土研資料第1207号

第10回地質担当者會議資料

建設省土木研究所
地質化学部地質研究室

4. ルジオンテスト施工指針(案)について〔質疑応答〕 59

図-1 設計調査段階における試験範囲

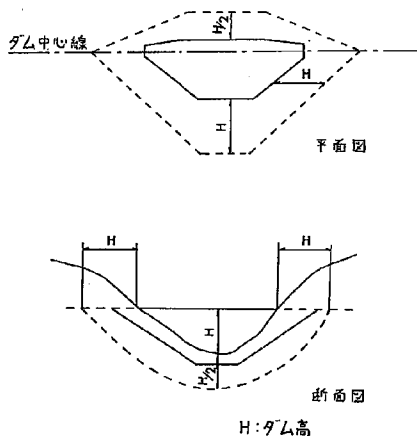
(飯田) 設計調査という段階に岡本さんがいわれたように、ダム軸の選定を除くということもあるのだけど、やはり選定そのものが設計調査に書いてあるというように読む訳にはいかないでしょうか。もう一つ一番気になったのは6ページの試験範囲の図-1ですけど、平面的に上流側に $\frac{1}{2}H$ 、両サイドに H 、下流側に H 、断面的には $\frac{1}{2}H$ 、しかも解説にあるようにルジオンテストは5,6本は H まではやるというように範囲を規定すると、実際問題として非常に広範囲な試験範囲となり現場は苦しいのではないかと思います。平面的な調

査範囲というものは非常に難しいものであり設計調査という段階になったら想定されるダム軸に着目してというくらいの表現まで絞られてくるのではないのでしょうか。

(飯田) 河川砂防技術基準(案)をそのまま載せたのでは誤解を招くのではなかろうかということをお願いしたかったです。1本ではないかも知れないが想定されたダム軸に対して云々ということであるから、断面図だけで良いのではないのでしょうか。もう一つ申し上げますと、設計段階というものは設計数量等を大体推定するという段階であると考えますので、特に最後の方で透水性の高い岩が残っている場合には、テストを延長することもありうるということを書き込んでおいていただいた方が良いのではないかと思います。

(飯田) その点につきまして、先程から申し上げているように概査と設計調査というものの考え方に多少のニュアンスの相異があるように思います。私個人の考えかも知れませんが、設計調査といえば設計数量を検討してゆく調査であるという頭で考えますと、ダム軸をどこに選んだら止水をしやすいかという目で調査されているルジオンテストというのは、むしろ概査ではないのでしょうか。その段階では比較的浅い所でやっており、本命のダム軸のおよその見当がつき、深いルジオンテストをやる段階になれば、想定されるダム軸というのは限定されてくるが、必ずしも1本とは限らない訳です。その辺りになると冒頭の議論にありました概査と設計調査というものをどういふ概念で整理するかという問題になってくるのではないのでしょうか。ただ平面図と断面図を同時に見ますと、ちょっと誤解を招くという印象を受けました。

(飯田) 平面図と断面図を並べて書くのは、使う方としては厳しい使い方になるのではない
かと思います。誤解を招くのではないかという気がするもので、もし使うのなら分けて使っ
てほしいと思います。これを立体として読まれたら大変なことになるのではないのでしょうか。

(岡本) 図-1は、設計調査段階における試験範囲となっていますが、河川砂防技術基準(案)の調査編では設計調査段階における調査範囲となっております。この平面図に示されている範囲内は地表踏査、横坑及びボーリングで調査しなさいという範囲であります。それをそのまま試験範囲という風に書き換えてあるので部長の疑問が出るのであって、その範囲で全部同じ精度で調査し、同じ精度のルジオン値によるルジオンマップが描けるというようなことを想定している訳ではありません。

(菅原) 6ページの図-1というのは、設計調査の段階でこの範囲の調査をしなさいというのが、河川砂防技術基準(案)に載っています。ですから大体この範囲の試験もやった方が良いでしょう、ということの程度の意味です。ですから調査範囲内でも調査の精粗は確かにあると思います。河川砂防技術基準(案)ではボーリングをグリッドを組んでやり、そのボーリング間隔が10m～40m程度であるということが書いてあります。折角ボーリングをやるのですから、ボーリングをやる所はルジオンテストをやりなさいと書いてある訳です。そうすると調査範囲はこの中へ落着くのではないかと考えております。それから深さについても原則として5Hくらいのところまでやって、その他に数本のパイロット的なボーリングをやって調査しなさいというように書いてあります。設計調査の段階ではこの程度のことを書いてありますが、グラウチングの施工調査段階では、コンクリートダムで2Lu程度、フィルダムで3Lu程度まで処理するのが目的となっておりますのでそういう目安がつくところまで範囲を広げてゆきなさいというような表現にしております。

けとっていただきたいと思います。そういう意味から図-1の平面図というのは一応削除して断面図だけ入れておけば大体的見当をつけていただけたらと思います。それから解説の中で概査段階及び設計調査段階では、ボーリングの実施場所等かなり具体的に書いており、そこでやるボーリングについては必ずルジオンテストをやっていただくということが書いてあります。また河川砂防技術基準(案)にもボーリングについてもルジオンテストを原則として行うというふうになっておりますから、本指針(案)とのつながりはそこでつけていただけたのではないかと思います。施工管理のためのルジオンテストというのは、この指針(案)に準ずるといふ形だから、使えるものはこれに準じて、使っていただくというようなことでグラウチングの施工管理のためのルジオンテストの指針というものがもし別に作れるのであれば、どういう事が本指針(案)と異なるかというのをもう少し時間をかけて考えたいと思います。

図-5 注入量と1m当りの損失水頭
(ロッド内径31mm, 継手内径17mm, ロッド長3m)

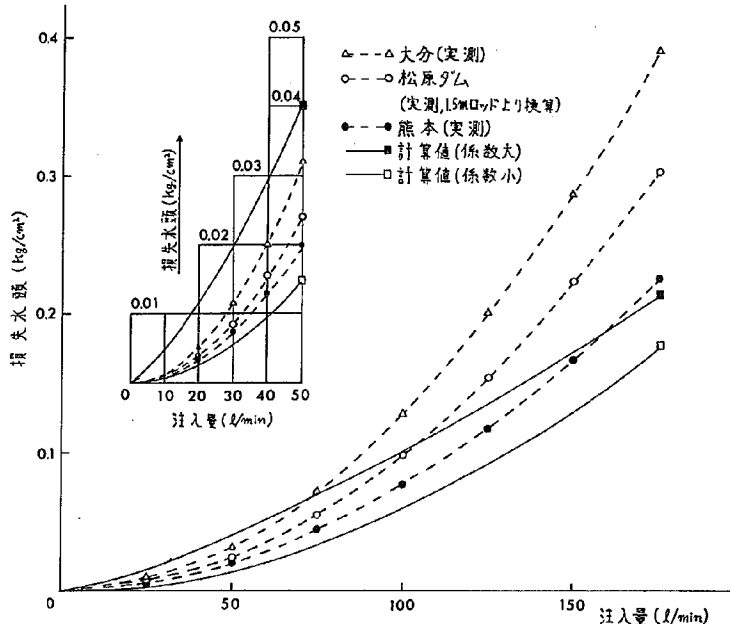
(中村) 図-5の実測と書いてあるのがどのような条件でやったのかよくわからないので、

(飯田) ですからこの場合に、実測値といきなり比較する前に、中村さんから指摘があったように、 $v^2 / 2g$ だけの圧力降下があるということを考えておく必要があると思います。
